A2 Vonderen - Kerensheide

Verkeersveiligheidsaudit fase 1

Definitief rapport

Project: A2 Vonderen - Kerensheide,
Verkeersveiligheidsaudit fase 1

OTB-WE-1-DES-004

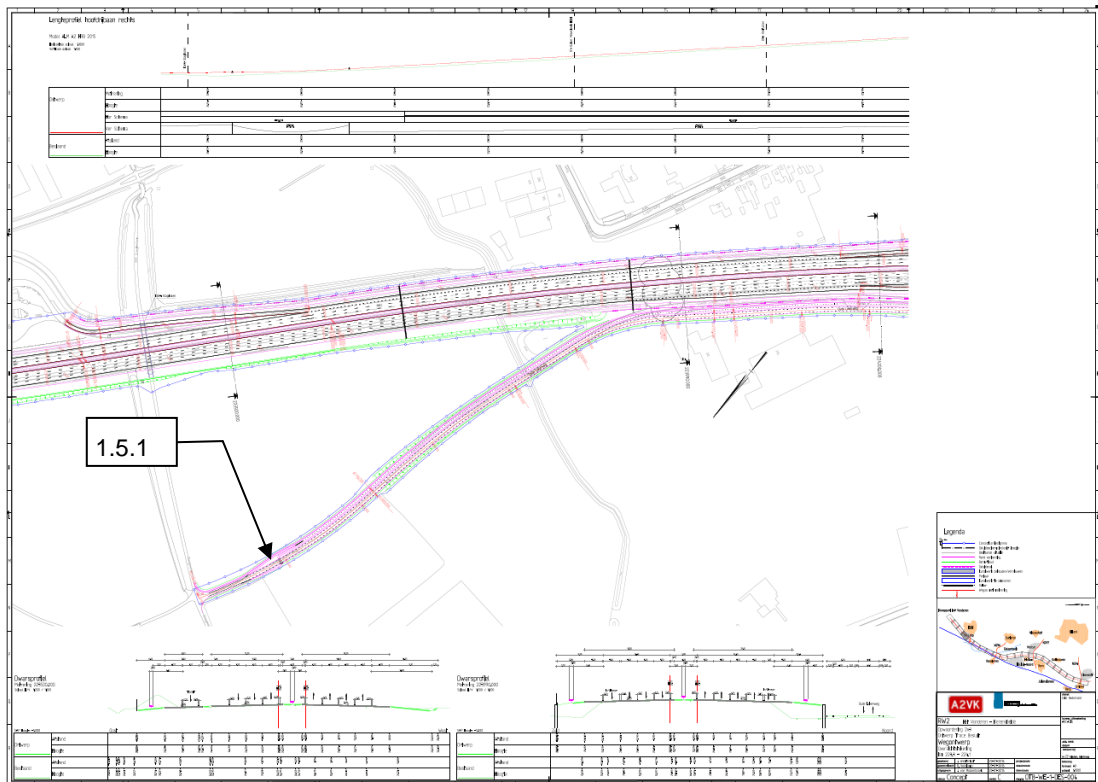
Teknr. / Hm.	Nummer	Beschrijving van het probleem	Aanbeveling	Ernst
DES-004	1.5.1	<i>Fietsoversteek Lakerweg:</i> De fietsoversteek op de Oude Lakerweg ligt op ± 100 meter vanaf het kruispunt en is zodoende een solitaire oversteek op het wegvak. Aan het ongevalsrisico liggen ten grondslag: a. relatief hoge snelheid van het gemotoriseerde verkeer, zowel vanaf het kruispunt als naar het kruispunt toe. b. de neiging van (brom)fietsers om alvast vóór de oversteek naar de oostzijde te rijden. Daarbij kunnen	Aanbevolen wordt om het tweerichtingen fietspad door te trekken tot aan het kruispunt met de Slagmolen en daar de fietsers te laten oversteken. De snelheden van het gemotoriseerde verkeer zijn dan voldoende laag. (Brom-) fietsers in beide richtingen zullen geneigd zijn deze oversteek te gebruiken.	A

Teknr. / Hm.	Nummer	Beschrijving van het probleem	Aanbeveling	Ernst
		zij van achteren aangereden worden. Tevens bestaat er risico van frontale botsingen tussen (brom-)fietsers op het deel dat voor eenrichtingsverkeer is bestemd.		
DES-005	1.5.2	<p><i>Rotonde Aasterbergerweg:</i> De aansluiting van het tweerichtingen fietspad op de rotonde Aasterbergerweg (west) sluit aan op het bestaande eenrichtings fietspad. Fietsers vanaf de Oude Lakerweg richting Echt dienen hier de rotonde volledig rechtsom te rijden. De kortste route is echter linksom tegen het overige fietsverkeer in. Dit kan leiden tot frontale botsingen tussen fietsers en tot ongevallen met gemotoriseerd verkeer op de oversteek van de Aasterbergerweg omdat de fietsers dan uit de 'onverwachte hoek' komen.</p>	Aanbevolen wordt om de korte(re) route te faciliteren voor twee richtingen.	A
DES-009	1.5.3	<p><i>Aansluiting Roosteren – kruispunt afrit HRL-Holtum Noordweg:</i> Het kruispunt van de aansluiting Roosteren (oost) met de Holtum Noordweg is vormgegeven als een kruispunt met verkeerslichten. Kruispunten met verkeerslichten zijn aantoonbaar onveiliger dan andere kruispuntvormen, zoals een rotonde¹. In het ontwerp is aan de noordzijde een "linksafvak" opgenomen waarvan de functie niet duidelijk is en weggebruikers zullen dit niet herkennen of foutief gebruiken.</p>	Aanbevolen wordt om het ontwerp te heroverwegen en na te gaan of een rotonde hier een betere oplossing biedt.	A

OTB-WE-1-DES-009

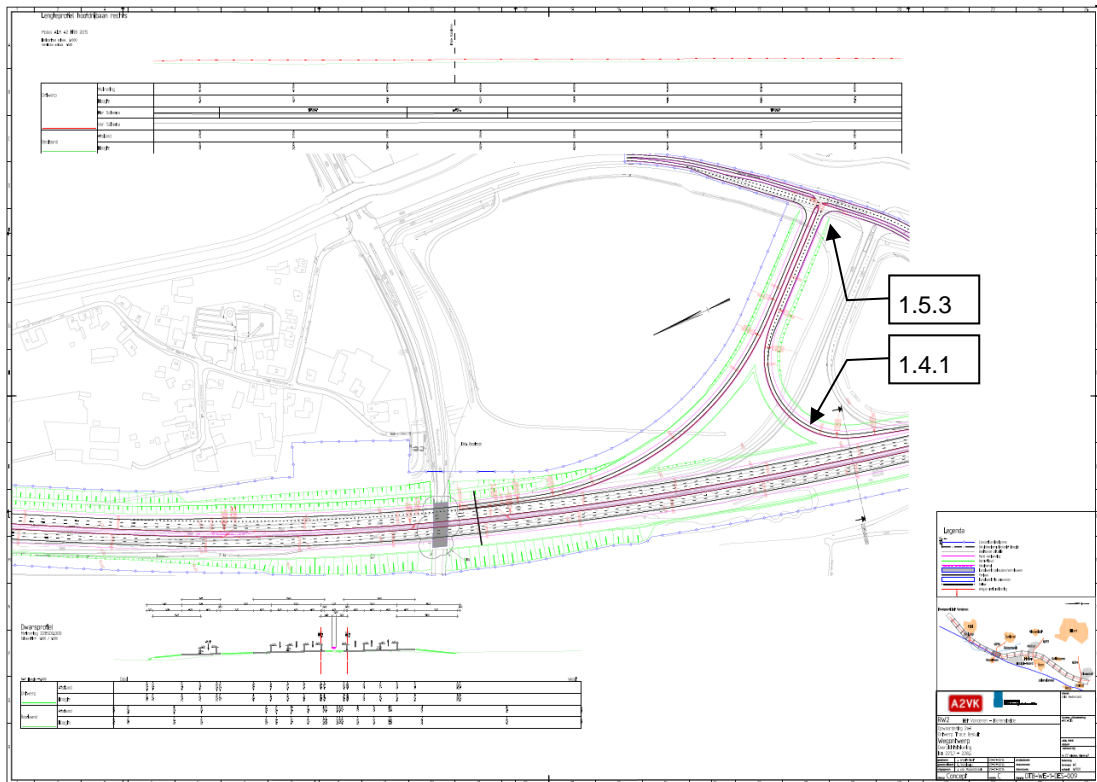
Teknr. / Hm.	Nummer	Beschrijving van het probleem	Aanbeveling	Ernst
DES-009 DES-010	1.4.1	<i>Aansluiting Roosteren – afrit HRL:</i> De oostelijke afrit Roosteren vanuit HRL gaat via een R=4000 en een overgangsboog over in een R=85 met een grote hoekverdraaiing (> 90°). Deze boog is veilig te berijden met 50 km/uur. Ter hoogte van het puntstuk is de rijnsnelheid 100 – 110 km/uur. De afstand tussen het puntstuk en het begin van de boog is ca. 180 m. Aannemelijk is dat automobilisten deze boog niet tijdig detecteren en interpreteren waardoor zij bij het inrijden van de boog een veel hogere aanvangssnelheid zullen hebben dan 50 km/uur. Zij zullen dan uit de bocht vliegen.	Aanbevolen wordt om na te gaan of de boogstraal vergroot kan worden waarbij een hogere doorrijnsnelheid mogelijk wordt. Het puntstuk zou stroomopwaarts kunnen opschuiven om meer lengte voor snelheidsafbouw (stappentheorie) te realiseren. In alle gevallen (huidige boog of ruimere boog, betere snelheidsafbouw) de bocht accentueren. Tevens wordt geadviseerd het verkantingsverloop in de boog in beschouwing te nemen.	EA

OTB-WE-1-DES-010

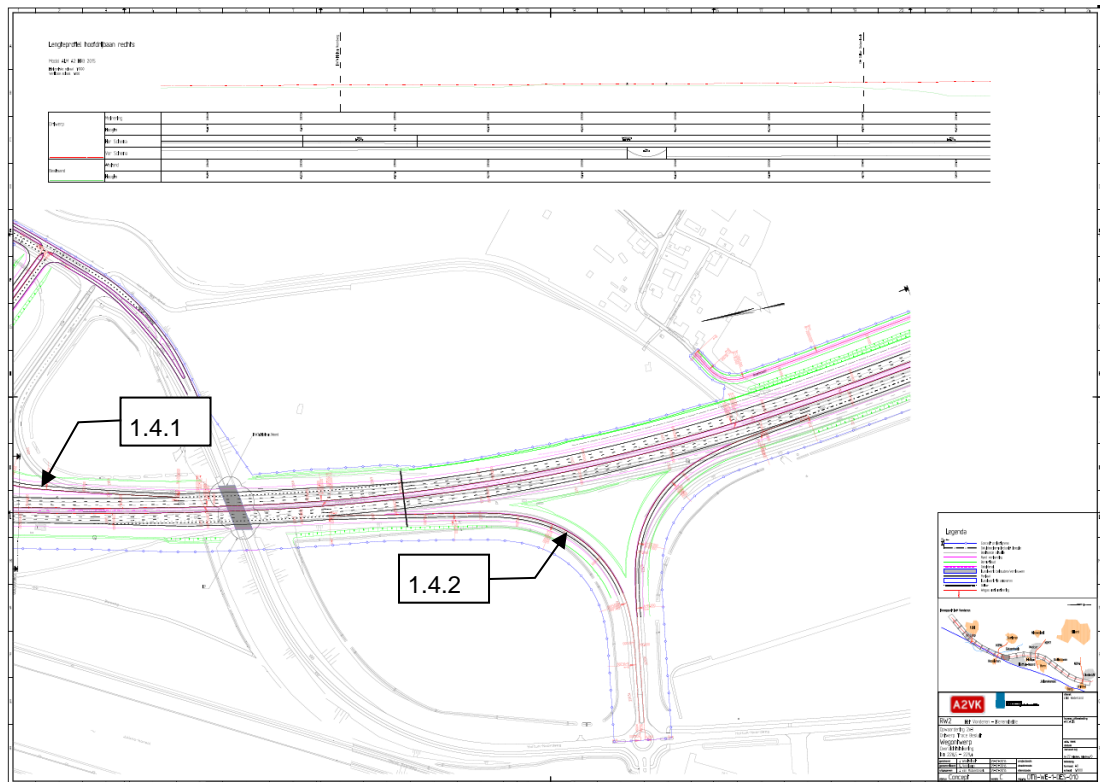
DES-010	1.4.2	<i>Aansluiting Roosteren – afrit HRR:</i> De westelijke afrit Roosteren vanuit HRR gaat via een R=∞ en een overgangsboog over in een R=135 met een grote hoekverdraaiing (90°). Deze boog is veilig te berijden met 70 km/uur. Aannemelijk is dat de boog te weinig opvalt waardoor men met te hoge snelheid de bocht inrijdt.	Aanbevolen wordt om de bocht accentueren. Tevens wordt geadviseerd het verkantingsverloop in de boog in beschouwing te nemen.	A

OTB-WE-1-DES-013

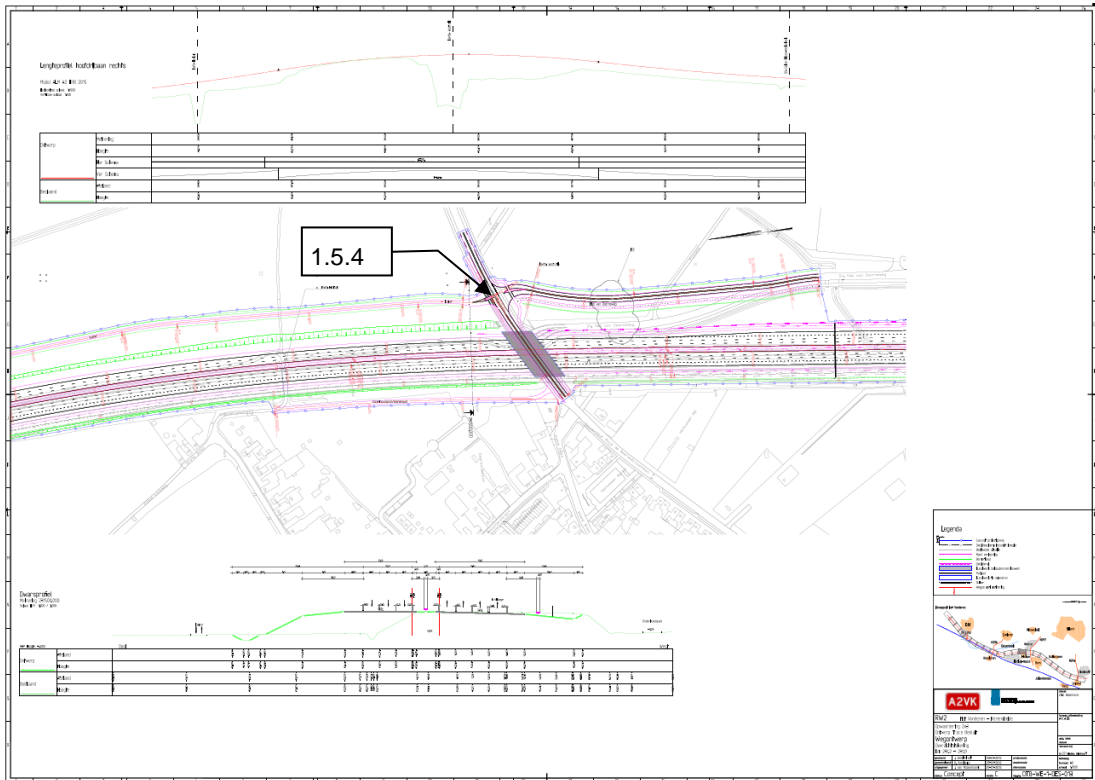
DES-013	1.5.4	<p><i>Kruispunt Beerenbroucklaan-Van Doorneweg:</i> Fietsers kunnen op het kruispunt van de Gouverneur Ruijs de Beerenbroucklaan met de Hub. van Doorneweg vanuit de noordzijde niet oversteken naar de zuidzijde (vice versa), tenzij zij door de berm rijden.</p>	Oversteekvoorziening realiseren.	A

OTB-WE-1-DES-014

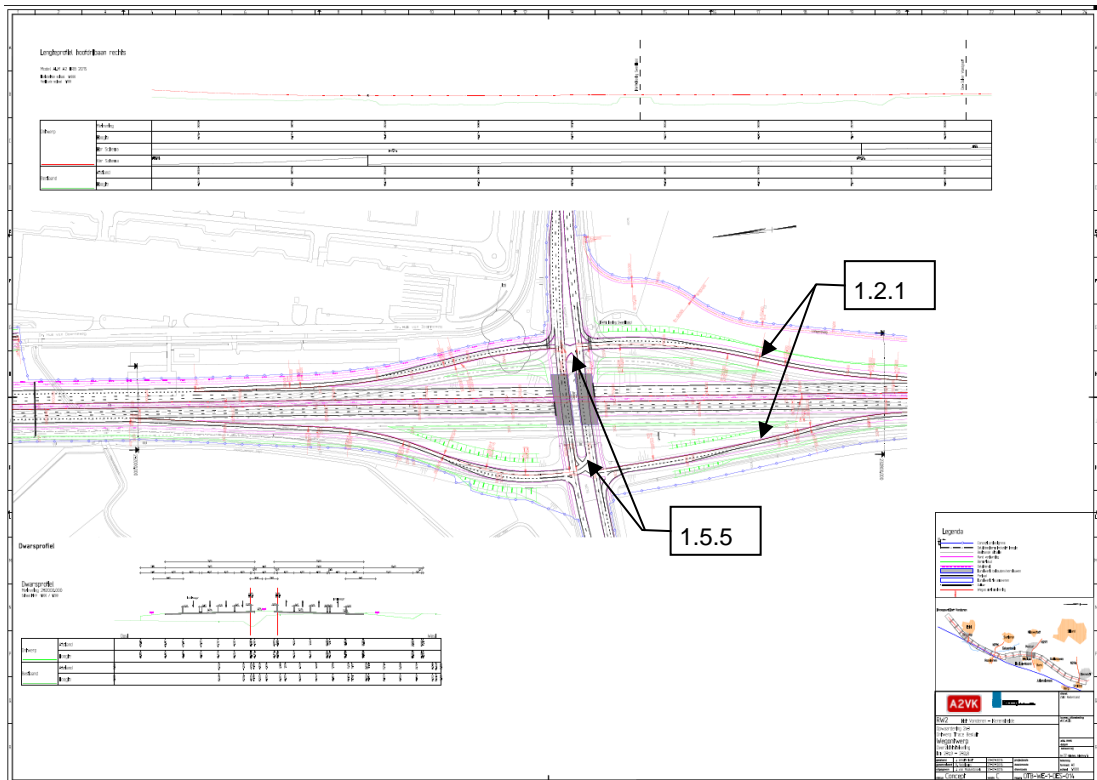
Teknr. / Hm.	Nummer	Beschrijving van het probleem	Aanbeveling	Ernst
BES-014 04D-205	1.2.1	<p><i>Aansluiting Born – Afrit HRL:</i> In het lengteprofiel MBAO is in de afrit een $R_{voet}=1200m$ opgenomen gevolgd door een $R_{top}=6500$. Deze onderlinge verhouding leidt tot een knik in het alignement waardoor het zicht op het wegverloop wegvalt (belijning knikt/valt weg). Dit effect wordt versterkt door de voorafgaande neergaande helling in het alignement.</p> <p>In het lengteprofiel MBTW (toerit HRR) is in de toerit een vergelijkbare situatie ontworpen.</p>	<p>Onduidelijk is waarom het ontwerp van een nieuwe situatie resulteert in een dergelijk oncomfortabel verticaal alignement waardoor het rijcomfort negatief wordt beïnvloedt. Algemeen wordt ten behoeve van het comfort (zicht) als vuistregel aangehouden $R_{voet} \geq 2 \times R_{top}$</p>	A
DES-022 04D-207	1.2.2	<p><i>Aansluiting Born – toerit HRR:</i> In het lengteprofiel MTOE is in de toerit een helling van 3,5% opgenomen over een lengte van ca. 200 meter, gevolgd door een topboog. Vrachtverkeer dient hier vanuit het kruispunt (snelheid is zeer laag) te accelereren naar een samenvoeging waar het verkeer met hoge snelheid rijdt (tot 130 km/uur). Ter hoogte van het puntstuk zal het snelheidsverschil tussen rijstrook 3 en 4 hoog zijn. Tevens dienen vrachtwagens vanuit de toerit richting A2-Maastricht twee rijstroken op te gaan schuiven. Beide situaties opgeteld leveren het risico van flankongevallen op.</p>	<p>Aanbevolen wordt om met behulp van simulatie de omvang en de frequentie van deze risico's te onderzoeken. Er is een relatie met de verkeersintensiteiten aangezien bij hogere I/C verhoudingen de risico's groter zullen zijn. Naar aanleiding van de simulatie kunnen maatregelen ter compensatie en/of mitigatie worden genomen.</p>	A

Teknr. / Hm.	Nummer	Beschrijving van het probleem	Aanbeveling	Ernst
DES-014	1.5.5	<i>Aansluiting Born:</i> De aansluiting Born is een Haarlemmermeeraansluiting met twee kruispunten die met verkeerslichten worden geregeld. Zoals bij bevinding 1.5.3 is aangegeven is een kruispunt met verkeerslichten de meest onveilige oplossing ¹ .	Aanbevolen wordt om de keuze voor twee kruispunten met verkeerslichten te heroverwegen en na te gaan of een turboklufrotonde hier een betere oplossing biedt. Een Haarlemmermeer-aansluiting leent zich bij uitstek voor zo'n vorm turborotonde.	A

OTB-WE-1-DES-022

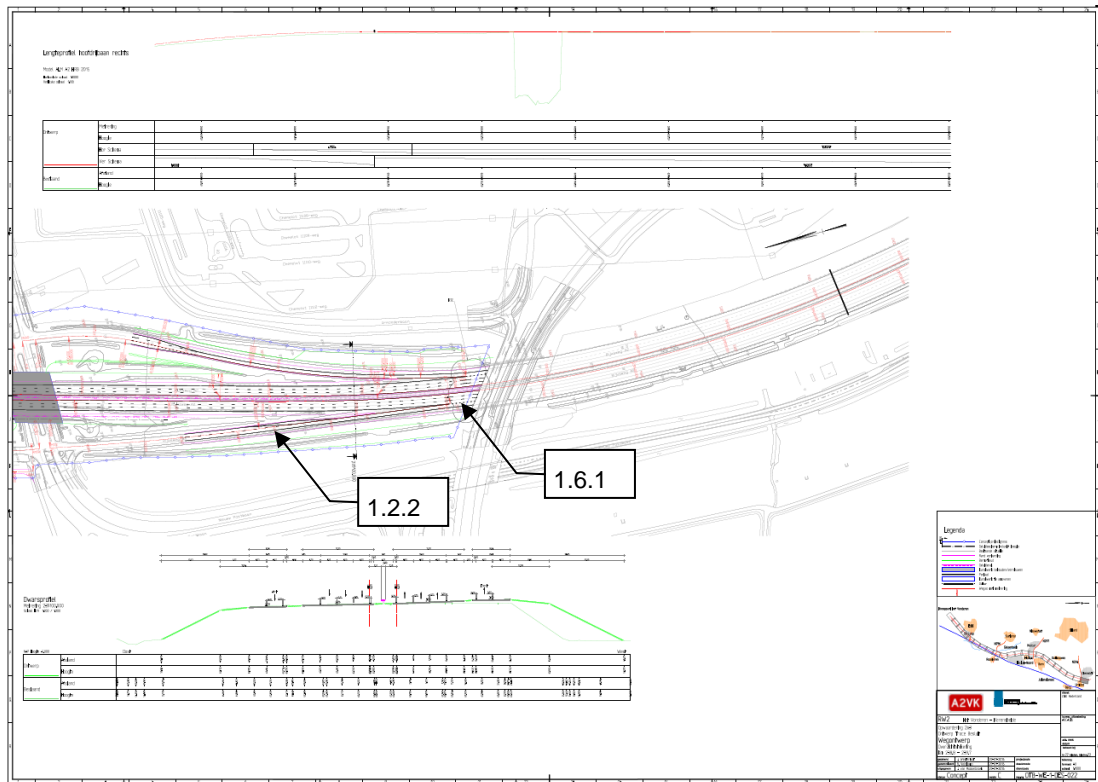
Teknr. / Hm.	Nummer	Beschrijving van het probleem	Aanbeveling	Ernst
DES-022	1.6.1	<i>Aansluiting Urmond – toerit op HRR:</i> met De opgenomen blokmarkering op HRR na het puntstuk is onnodig omdat het een samenvoeging betreft. Dit kan leiden tot onduidelijkheid bij de weggebruikers.	De blokmarkering vervangen door een deelstreep.	A
